Vorlagen Nr. 61/059/2023

Fachbereich: Planungsamt Bearbeiter/in: Keggenhoff, Verena	Datum: 08.11.2023 Az.: 61-3
---	--------------------------------

53. Änderung "Windkraft" des Flächennutzungsplanes der Stadt Monheim am Rhein, Beteiligung gemäß § 4 Absatz 2 Baugesetzbuch und § 20 Absatz 4 Landesnaturschutzgesetz NRW

Abbildung 1: Auszug aus dem Landschaftsplan Kreis Mettmann (Rot umrandete Flächen: westlich gelegen Konzentrationszone 1 und östlich gelegen Konzentrationszone 2)

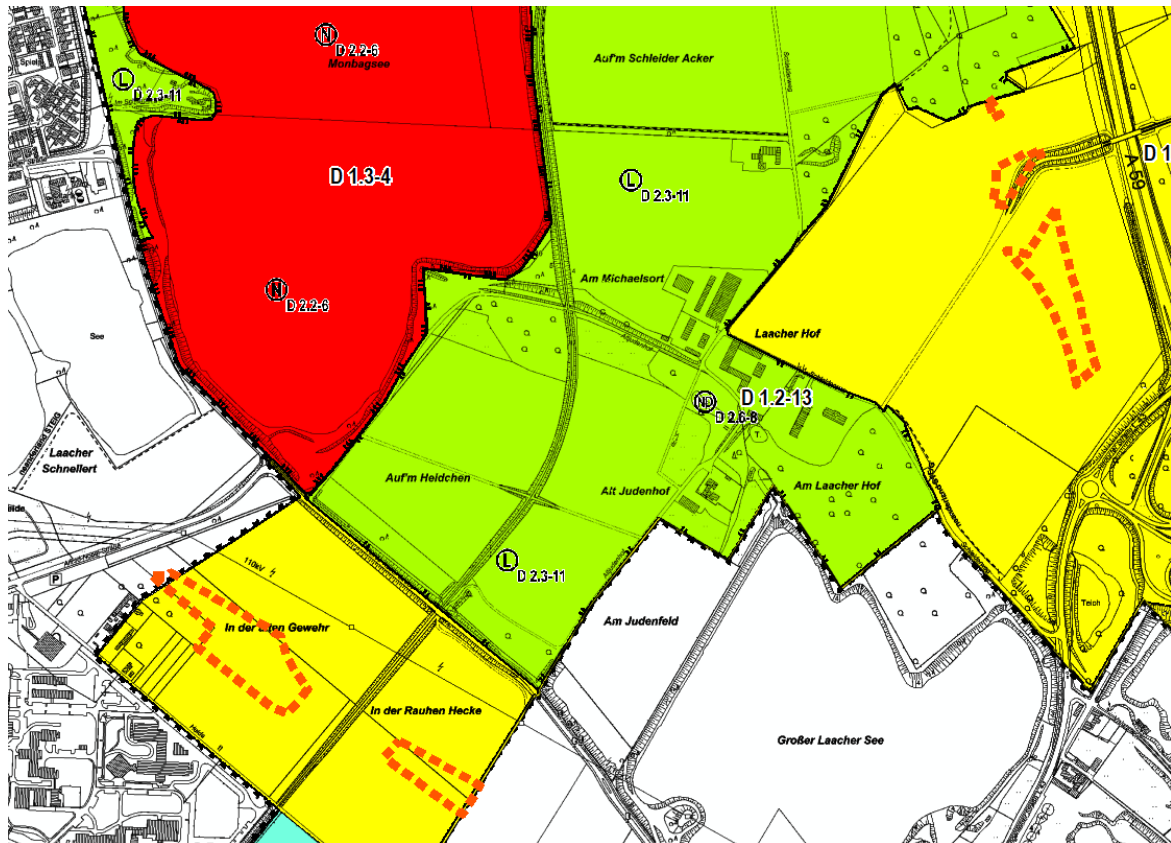
Die Fläche liegt im Entwicklungsraum „westlich A 59 zwischen Opladener Straße, Laacher Hof und Auf der Heide“ mit dem Entwicklungsziel D 1.2-13 „Anreicherung einer im ganzen erhaltungswürdigen Landschaft mit gliedernden und belebenden Elementen“.

Die Fläche liegt im Entwicklungsraum „westlich A 59 zwischen Opladener Straße, Laacher Hof und Auf der Heide“ mit dem Entwicklungsziel D 1.2-13 „Anreicherung einer im ganzen erhaltungswürdigen Landschaft mit gliedernden und belebenden Elementen“ (siehe Abb. 1 Auszug aus dem Landschaftsplan Kreis Mettmann).

Abbildung 2: Auszug aus dem Landschaftsplan Kreis Mettmann (rot umrandete Fläche: Konzentrationszone 4)

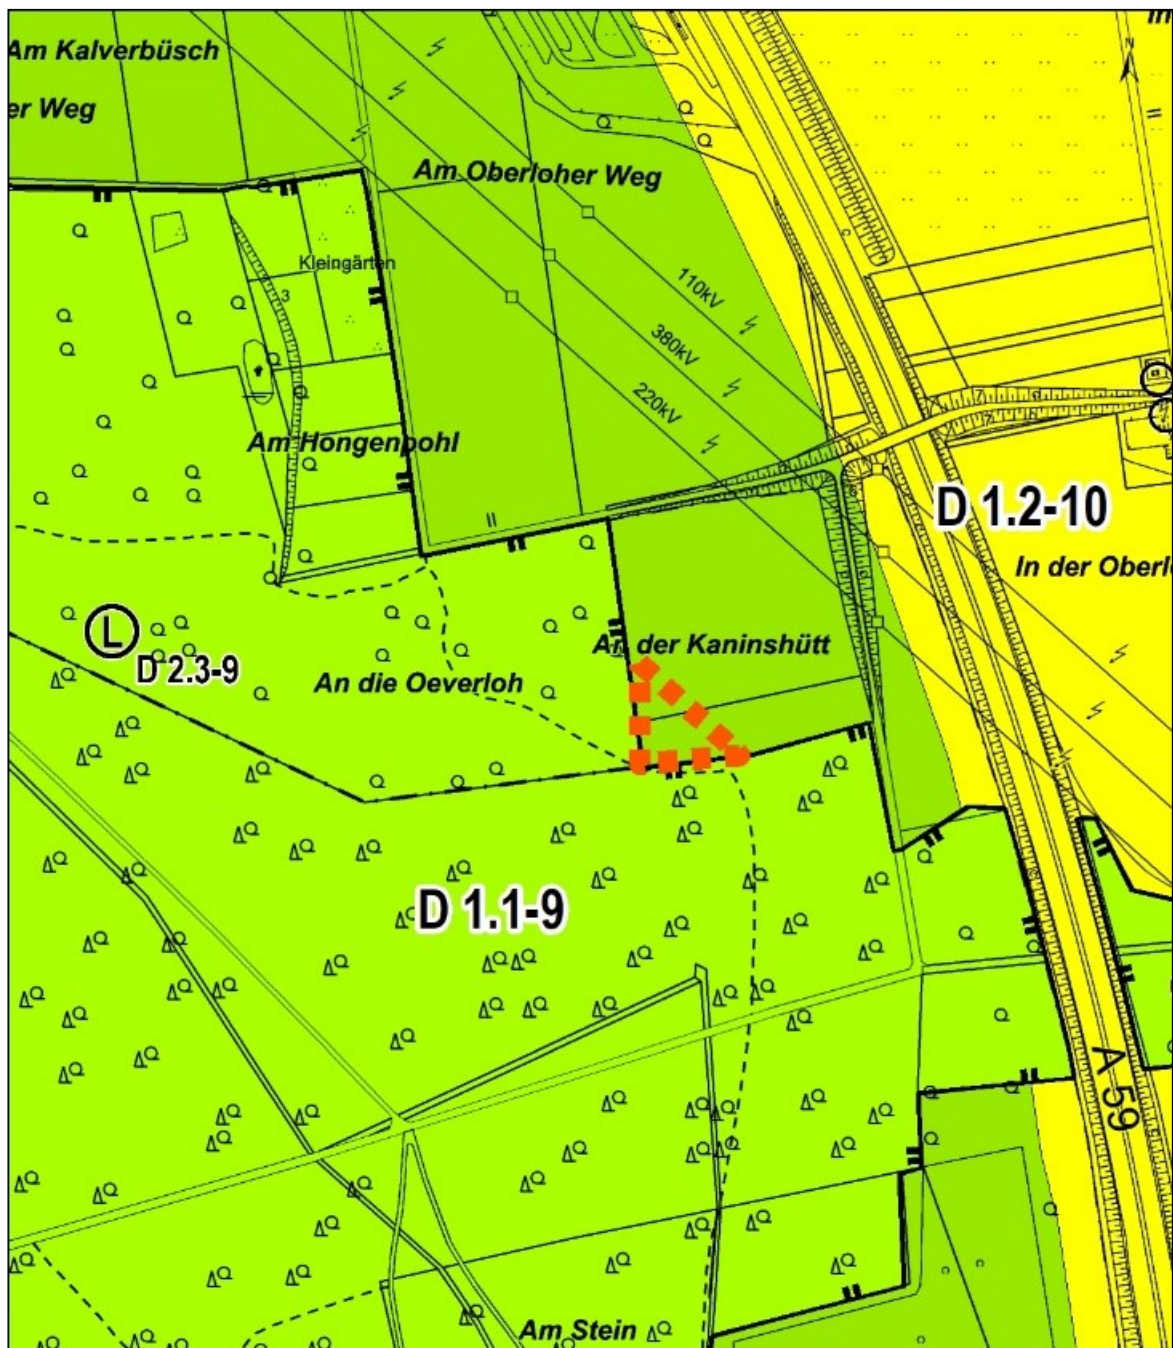
Die Fläche liegt im Entwicklungsraum „Knipprather Wald“ mit dem Entwicklungsziel D 1.1-9 „Erhaltung einer mit natürlichen Landschaftselementen vielfältig ausgestatteten Landschaft“.

Alle Windkraftzonen befinden sich außerhalb von Waldflächen. Im hydrogeologischen Fachgutachten sind jedoch die potenziellen Standorte der WEA dargestellt. Der Anlagenstandort für Fläche 4 (Abb. 2, S. 10 Hydrogeologisches Fachgutachten, Stand: 06.07.2023) befindet sich am südwestlichen Rand der Fläche. Da für die Ausweisung der Windkraftzonen nur die Bereiche des Mastfußes mit in die Fläche einbezogen werden müssen, ist davon auszugehen, dass die Rotorblätter je nach Größe der geplanten WEA am dargestellten Standort in die westlich angrenzende Waldfläche hineinragen. In diesem Zuge wären ggf. Gehölzrodungen zu erwarten.

Aus Sicht der unteren Naturschutzbehörde sind deshalb Eingriffe in die Waldflächen durch eine angepasste Standortwahl innerhalb der Konzentrationszonen im Rahmen des Zulassungsverfahrens zu vermeiden.
